**AVIS RELATIF À LA PROTECTION
CONTRE LES EVENTUELS EFFETS NOCIFS ET NUISANCES
PROVOQUÉS PAR LES RAYONNEMENTS NON IONISANTS
GÉNÉRÉS PAR DES ANTENNES ÉMETTRICES STATIONNAIRES**

Commune : VERVIERS - Exploitant : PROXIMUS

Référence exploitant : 87LAC_01

Rapport n° 3188 / 2025

Figure 1 : Vue en plan des lieux de séjour et des points de contrôle

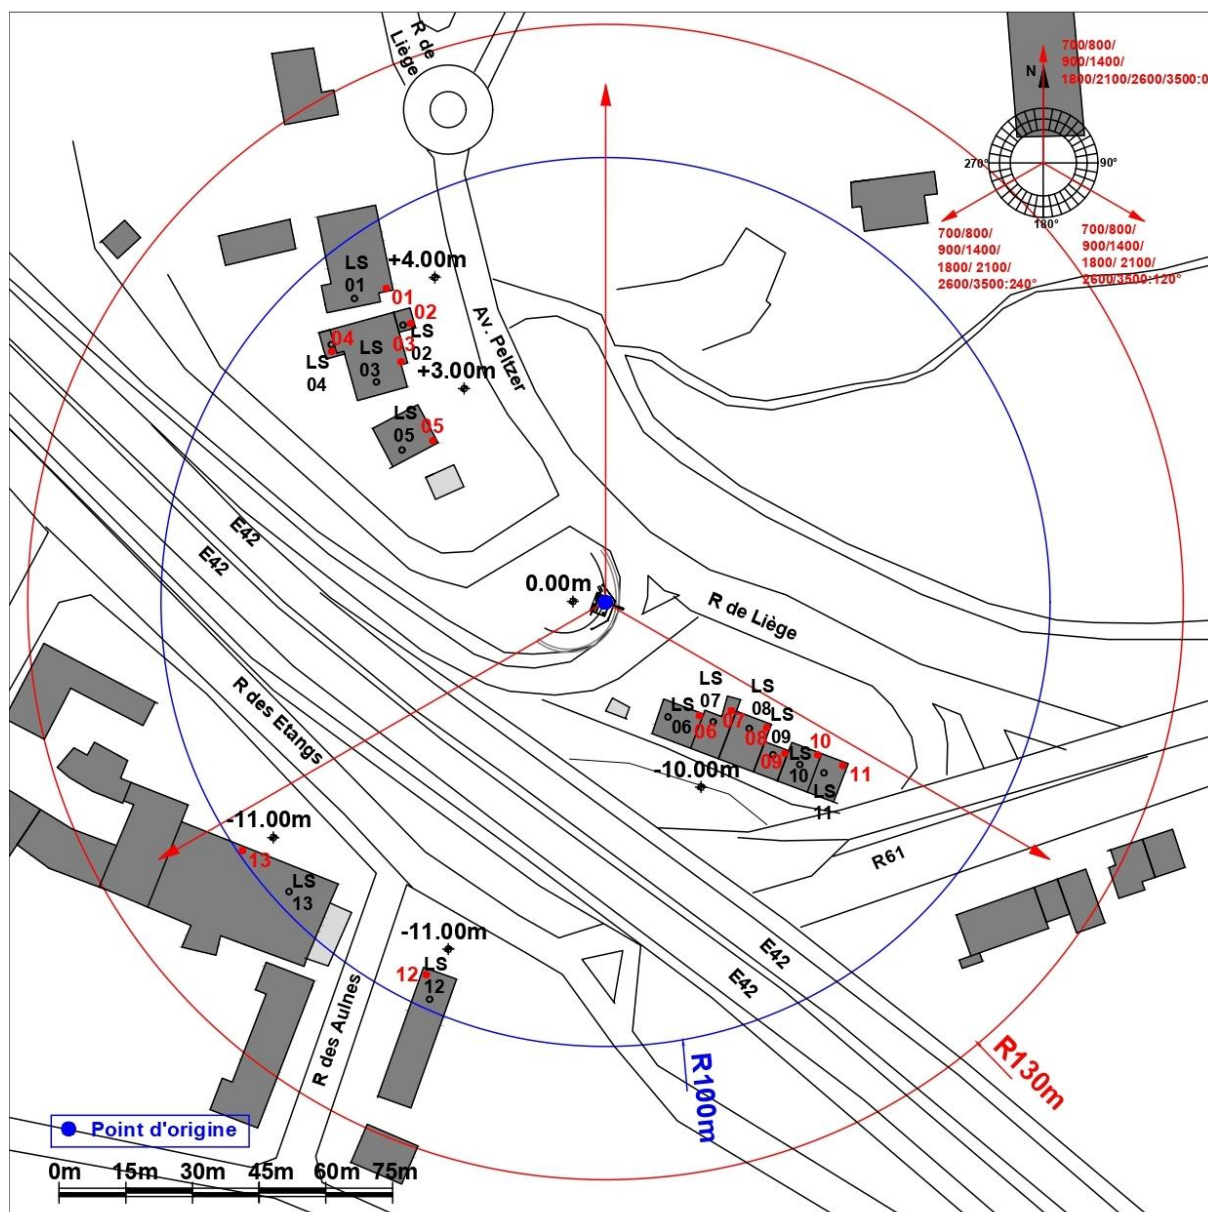
- le numéro du point de contrôle repris sur un des plans de la figure 1;
- le numéro du LS dans lequel se trouve le point de contrôle de la 1^{ère} colonne ;
- l'atténuation d'obstacle prise en compte pour le calcul de l'indice d'exposition dans le LS ;
- le résultat du calcul de l'indice d'exposition.

N° point de contrôle	LS	Atténuation (dB)	Indice d'exposition relatif à la limite par installation IE_i
1	LS01	3,0	0,265
3	LS03	3,0	0,143
4	LS04	3,0	0,102
2	LS02	3,0	0,094
10	LS10	3,0	0,037
5	LS05	3,0	0,033
11	LS11	3,0	0,031
9	LS09	3,0	0,029
8	LS08	3,0	0,025
13	LS13	3,0	0,022
7	LS07	3,0	0,017
12	LS12	3,0	0,016
6	LS06	3,0	0,014

En ce qui concerne les antennes de l'installation mentionnées dans le tableau 1, la distance maximale à laquelle la limite pourrait être atteinte, à l'extérieur, est égale à 91,7 m. S'il n'y a pas de LS à une distance inférieure, les antennes respectent forcément la limite d'immission.

Dans le cas des LS situés à l'intérieur des bâtiments, une atténuation d'obstacle est prise en compte et il en résulte que la distance maximale à laquelle la limite pourrait être atteinte se réduit à 65,0 m.

Figure 2 : Vue en plan des installations d'antennes dans un rayon de 300 mètres autour de l'installation faisant l'objet de la demande d'avis

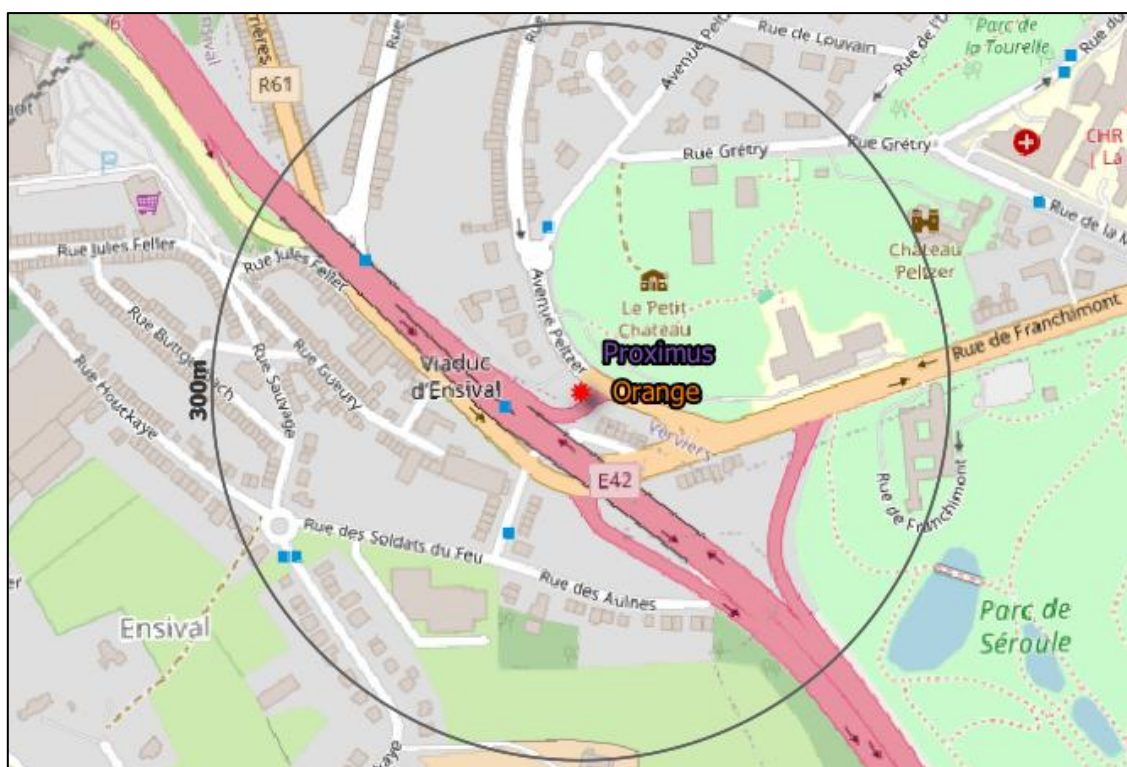
Le plan en projection verticale de la figure 2 indique la localisation des installations d'antennes émettrices stationnaires visées par le décret et situées dans un rayon de 300 mètres autour de l'installation référencée dans le paragraphe 2 et localisée au centre du cercle. Les données de localisation de ces antennes et les avis correspondant sont accessibles via le cadastre en ligne des antennes émettrices stationnaires⁸. Les installations prises en compte dans l'évaluation du respect de la limite cumulative sont les installations d'antennes émettrices déclarées en service par l'exploitant à la date du présent avis, à l'exception de l'installation référencée dans le paragraphe 2 et éventuellement d'autres installations ayant fait l'objet d'une demande d'avis à la même date et qui sont situées à l'intérieur de la zone de 300 mètres de rayon.

- dans tous les autres cas, il a été vérifié que la limite cumulative définie à l'article 4, §2 du décret n'est pas dépassée dans les lieux de séjour sur base du nombre d'installations localisées dans la zone d'évaluation de 300 mètres de rayon représentée dans la figure 2, de leur localisation ainsi que des données inscrites dans la figure 1 et au paragraphe 4 du présent avis et dans les avis attestant le respect de la limite par installation ou de la limite abrogée de 3 V/m relatifs aux autres installations reprises dans la figure 2.

Compte tenu des considérations ci-dessus, il apparaît que l'intensité du rayonnement électromagnétique généré, dans les lieux de séjour situés dans un rayon de 300 mètres autour de l'installation référencée dans le paragraphe 2, par l'ensemble des antennes émettrices stationnaires de l'ensemble des exploitants du même site d'antennes émettrices stationnaires respecte la limite fixée à l'article 4, § 2 du décret.
